“TERRA SANCTI VINCENTII”

OGGETTO: ENEL S.p.A. Progetto PIZZONE II. “Procedura di Valutazione di Impatto Ambientale ex art. 23 D. Lgs. 152/2006. Osservazioni alle integrazioni prodotte in data 18 settembre 2024”

Osservazioni tecniche all'integrazione del Progetto Pizzone II pubblicata il 18/09/2024

Per quanto al cantiere CO1 – Lancio di TBM EPB - Galleria di adduzione di Valle

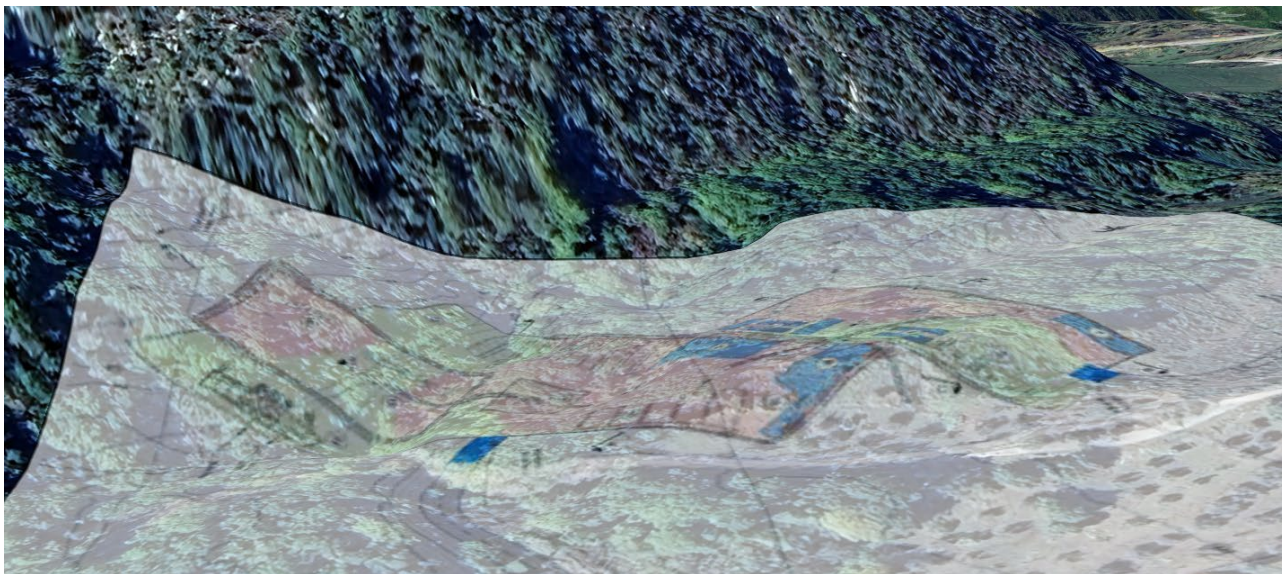
Nel cantiere è prevista una superficie di circa 250 mq adibita a deposito dello smarino proveniente dalla galleria e una di 300 mq in cui sono allocate le vasche di decantazione e prima biodegradazione dello stesso smarino. Nella considerazione della produzione giornaliera di materiale di scavo condizionato con schiumogeni, polimeri, fluidificanti e altre sostanze chimiche è di circa 500 mc, le superfici che il proponente destina allo scopo di primo stoccaggio del materiale scavato non è sufficiente. Ugualmente al cantiere di lancio della TBM per lo scavo della Galleria di adduzione di Monte, il proponente non ha indicato come ha isolato il materiale tossico scavato e stoccato sul piazzale del cantiere rispetto al terreno naturale per non inquinarlo insieme alla falda acquifera.

La TBM-EPB produce 500 metri cubi di materiale scavato al giorno e reso plastico (fangoso) perché condizionato con schiumogeni, polimeri e altri elementi chimici. Le norme ambientali, per la tossicità dello smarino dovuta al condizionamento, prevedono che lo stesso deve rimanere nelle vasche di decantazione per 14 giorni prima di essere

trasportato in un deposito intermedio (che il proponente non ha previsto) dove deve essere steso, mosso e steso ripetutamente fino al completamento documentato del processo della biodegradazione per esposizione all'aria e al sole. Nel deposito intermedio lo spessore massimo dello smarino per norma deve essere di 1 m (Allegato 3 del DM 161/2012); solo dopo che il materiale si è depurato può essere portato al deposito definitivo e/o essere riutilizzato. Considerato ciò, il piazzale del cantiere CO1 proposto dal proponente, dovrebbe contenere molte più vasche di decantazione e prima depurazione e quindi essere di superficie molto più grande per contenere non meno di 7000 metri cubi di smarino (500 mc per 14 giorni). Per effetto dell'obbligo derivato dall'allegato 3 del DM 161/2012 (max 1 m di spessore di materiale condizionato) il deposito "intermedio" può essere esteso alcuni ettari.

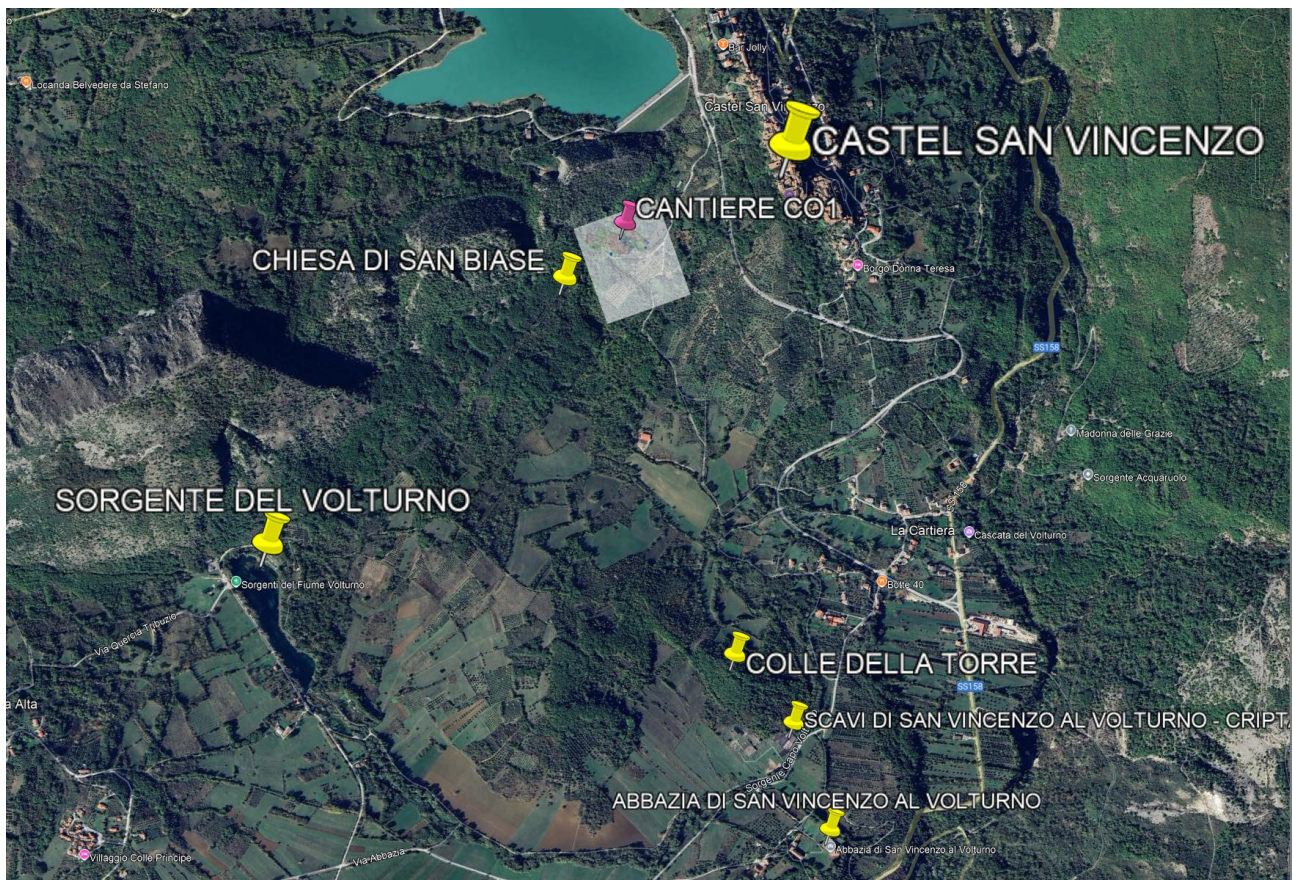
Riportato il cantiere così come previsto dal proponente su Google Earth si evince che effettivamente con la realizzazione dei piazzali si tomba il Rio Solera per una estesa tratta. Il proponente però non indica come intende preservare l'alveo e la flora e la fauna insistente nello stesso Rio.

L'immagine 3D seguente, ricavata da Google Earth, evidenzia l'improponibile disposizione del piazzale di accesso alla galleria che richiedono un notevole movimento terra con significativi e imponenti scavi e riporti di modellazione. Infatti, a titolo indicativo e non esaustivo, il piazzale di accesso alla galleria squarcia la naturale pendenza del fianco del monte entrandoci per oltre 50 metri con un fronte di 80 metri e una scarpata alta oltre 35 metri; il piazzale in cui saranno allocate l'officina, la gru a torre, il locale deposito degli schiumogeni, polimeri, oli, grassi, ecc. utili alla TBM e le vasche di biodegradazione dello smarino richiede sbancamenti e riempimenti con scarpate alte oltre 15 m.

Il cantiere così come è proposto dal proponente, con le imponenti scarpate in scavo e/o riporto necessarie a modellare i piazzali, è a soli 170 metri dal sito in cui insiste un lastricato romano e l'adiacente chiesa Altomedioevale di San Biase, è a soli 1300 metri da Colle la Torre sede degli Abati della millenaria Abbazia di San Vincenzo al Volturno e a soli 1350 metri dalla sorgente di Capo Volturno. La necessità di estendere i piazzali per dare spazio alle vasche di biodegradazione per ricevere lo smarino tossico proveniente direttamente dagli scavi della Galleria di Adduzione di Valle unitamente a quello di realizzare il deposito intermedio dove spargere lo stesso smarino tossico non dichiarato dal

proponente (vedi sopra); tenuto conto pure che la maggiore superficie necessaria non può essere estendersi lungo la montagna ma può essere ricercata solo verso valle,

La necessaria maggiore estensione dei piazzali (maggiore spazio per le vasche di decantazione e prima biodegradazione e per la realizzazione del deposito intermedio) non può essere ricavate ancora più in alto della montagna ma può essere ricercata solo più a valle, rende la realizzazione del cantiere ancora più improponibile, irrazionale e impresentabile perché andrebbe a lambire oltre alla Chiesa di San Biase anche il Colle della Torre e arrivare con depositi di sostanze estremamente inquinanti a poche centinaia di metri da Capo Volturno.

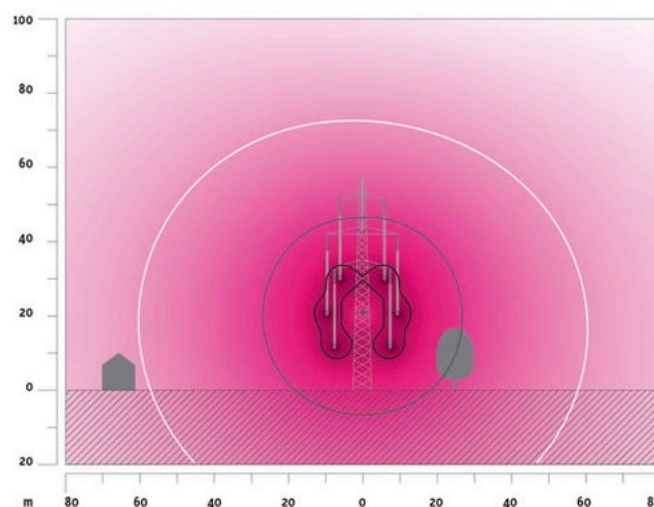
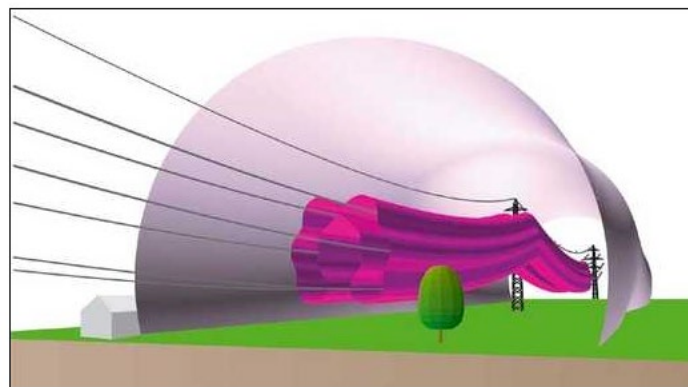
Nella figura è rappresentata la sezione del campo magnetico della linea dell'alta tensione sopra rappresentata al centro fra due piloni, dove i cavi conduttori sono più bassi. Il carico inquinante si riduce man mano che ci si allontana dalla linea e viene influenzato poco dai muri degli edifici, dagli alberi o dal suolo. Il significato delle linee continue è rappresentato in microTesla nella scala a colori in basso.

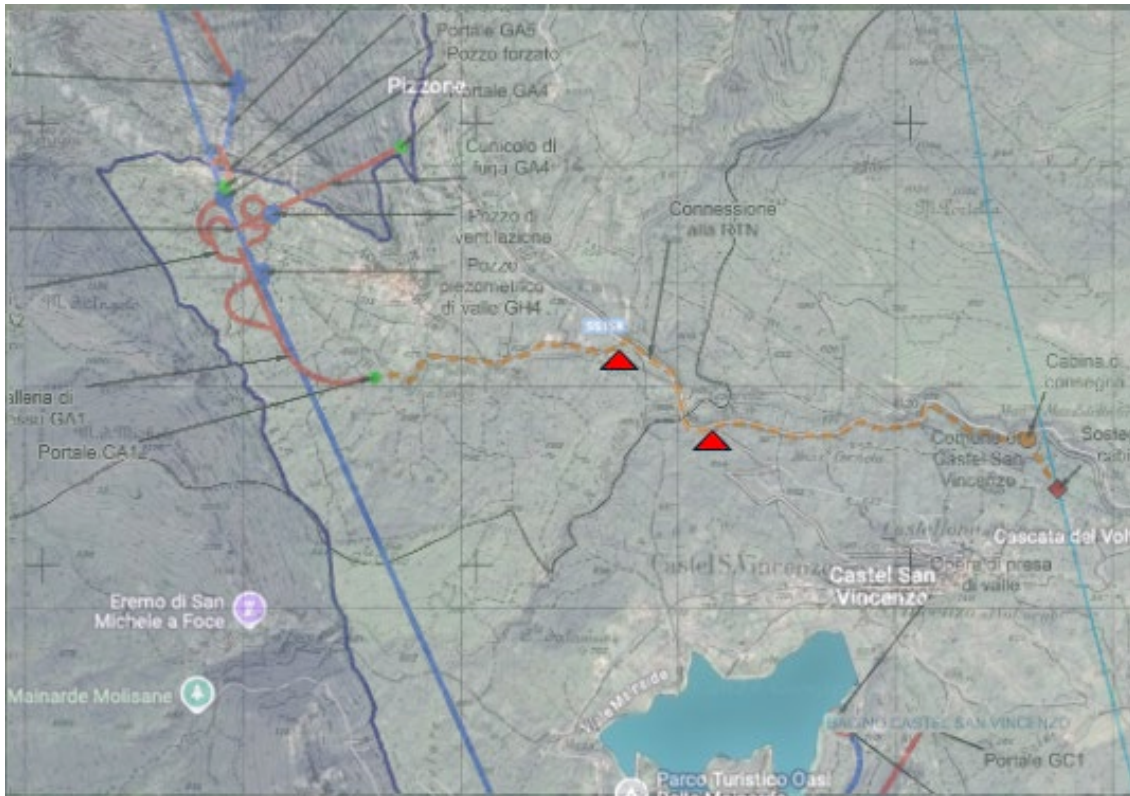
Esempio, adeguato naturalmente alla diversa intensità della corrente trasportata e del suo voltaggio. Come si vede nello schema sono presenti numerosi elementi atti a garantire la sicurezza dell'impianto e la stessa presenza del terreno garantisce uno schermaggio, pressoché totale dei campi elettrici ed una sostanziale attenuazione di quelli magnetici. Inoltre, tali campi calcolati per la sicurezza Umana sono probabilmente sicuri anche per la fauna che non è più esposta degli umani come invece accade nel caso di elettrocondutture aeree. Tuttavia per motivi ovvi di garanzia e di manutenzione, gli elettrodotti interrati devono essere opportunamente segnalati secondo precise modalità quali quella esemplificata nella seguente immagine riferita ad un esempio in Austria:

Segnale di avvertimento per la presenza di cavi elettrici interrati ad **alta tensione**.

Oltre a ciò il tracciato della condotta deve essere ad essa completamente asservito, libero da alberi ed arbusti e chiaramente riconoscibile per garantire efficienza e tempestività degli interventi di manutenzione che, seppur rari, devono comunque essere previsti e resi agevoli dal progetto dell'infrastruttura.

Questo significa una striscia di terra che segue il tracciato completamente disboscata e soggetta a continua e rituale manutenzione per rimuovere sterpi e formazioni vegetali.
